SOLICITATION AMENDMENT
MODIFICATION DE L'INVITATION

Title - Sujet [F] REFROIDISSEURS D'EAU ET PO	
Solicitation No. - N° de l'invitation W8472-135497/A	Amendment No. - N° modif. 003
Client Reference No. - N° de référence du client W8472-135497	Date 2013-05-08
GETS Reference No. - N° de référence de SEAG PW-\$\$FX-003-23683	
File No. - N° de dossier 003fx.W8472-135497	CCC No./N° CCC - FMS No./N° VME
Solicitation Closes - L'invitation prend fin at - à 02:00 PM on - le 2013-05-27	
Time Zone Fuseau horaire Eastern Daylight Saving Time EDT	
F.O.B. - F.A.B. Plant-Usine: <input type="checkbox"/> Destination: <input checked="" type="checkbox"/> Other-Autre: <input type="checkbox"/>	
Address Enquiries to: - Adresser toutes questions à: Passmore, Russ	Buyer Id - Id de l'acheteur 003fx
Telephone No. - N° de téléphone (819) 939-3234 ()	FAX No. - N° de FAX (819) 994-9127
Destination - of Goods, Services, and Construction: Destination - des biens, services et construction:

L'amendement 003

L'amendement 003 est émit pour réponde aux questions des soumissionnaires.

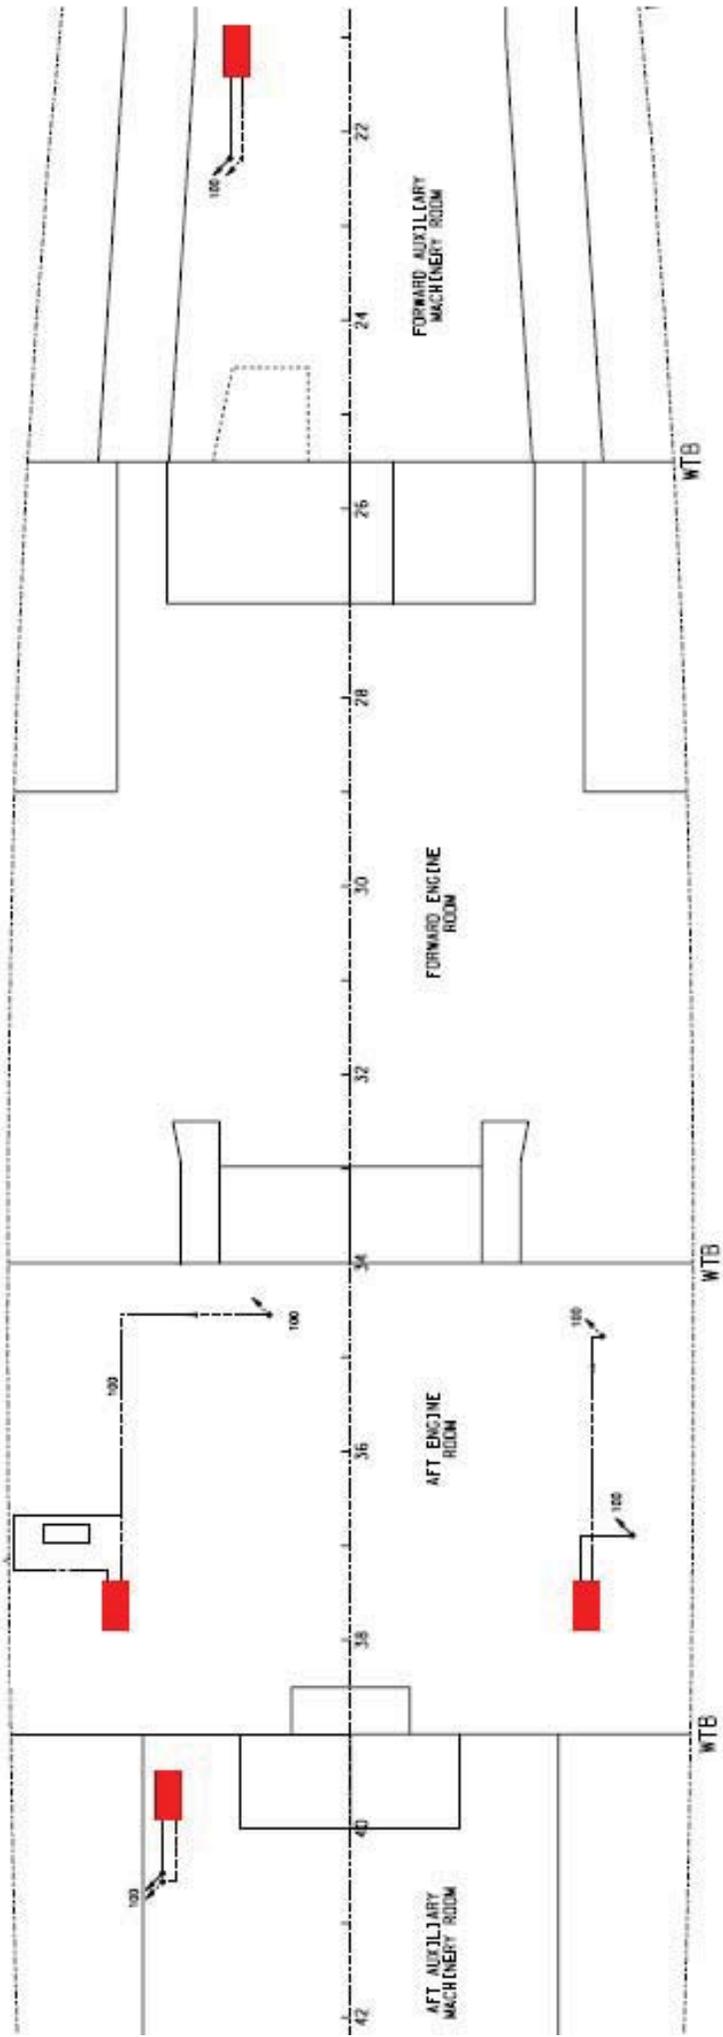
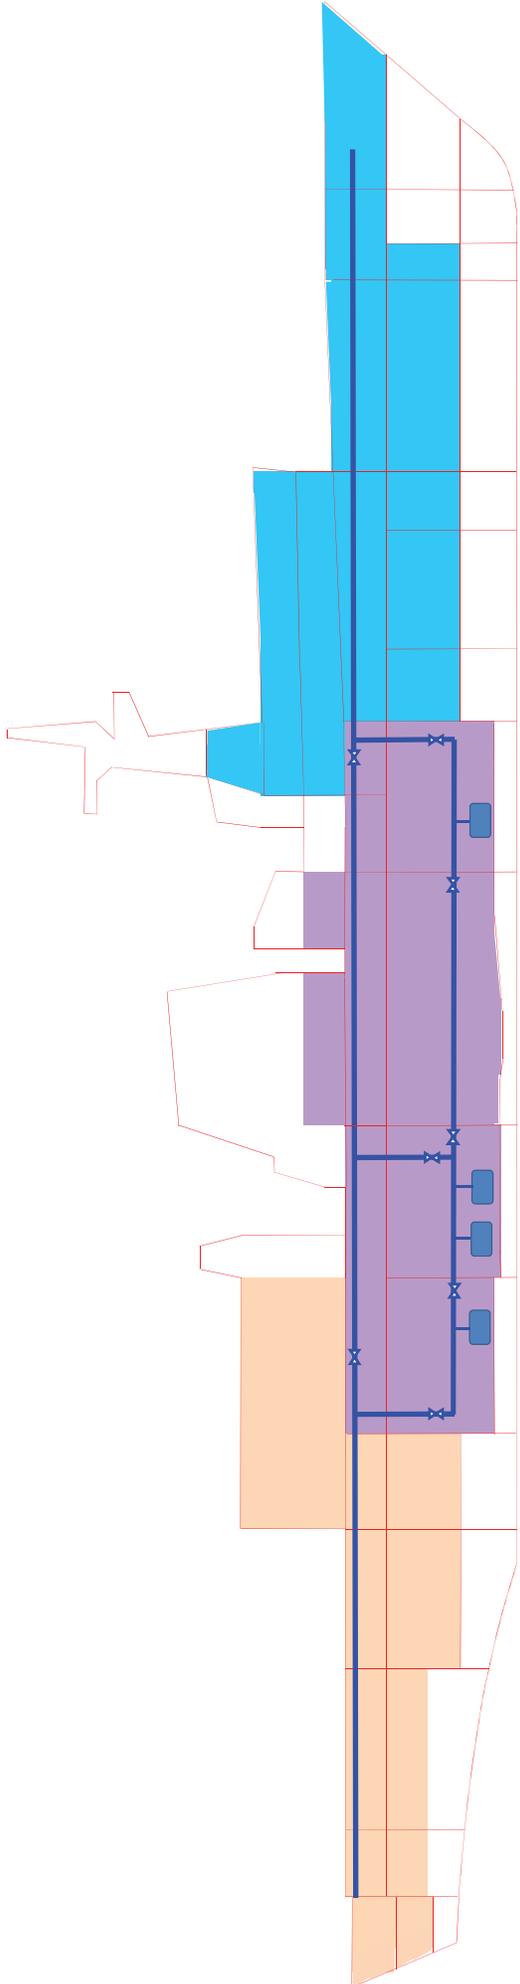
Section A1.1.1.4 [page 15 de 43] – Il devrait y avoir des dessins du MDN aux références 1 et 2 indiquant l'emplacement des refroidisseurs d'eau dans le navire. Sont-ils disponibles?

Ci-joint les dessins des références manquantes.
